**件名：（仮称）南花台中央公園整備工事**

|   | 図 番                         | 質 疑                                                                                                                      | 回 答                                      |

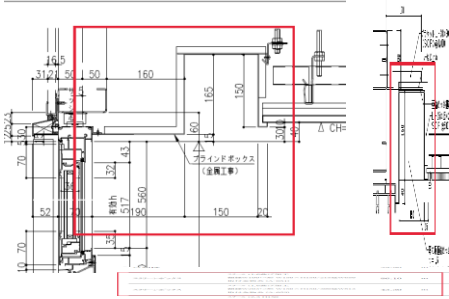
|   | 図 番                         | 質 疑                                                                                                                      | 回 答                                      |
|---|-----------------------------|--------------------------------------------------------------------------------------------------------------------------|------------------------------------------|
| 9 | S-022<br>S-023              | 軸組図RX1/RY1通、RX5/RY1通にCG52とありますが、R階伏図にありません。<br>軸組図を正と考えて宜しいでしょうか。<br>又、RY2・RY3通にCG52がありませんが、RY1通同様CG52があるものと考えて宜しいでしょうか。 | S-022図R階伏図を正とします。                        |
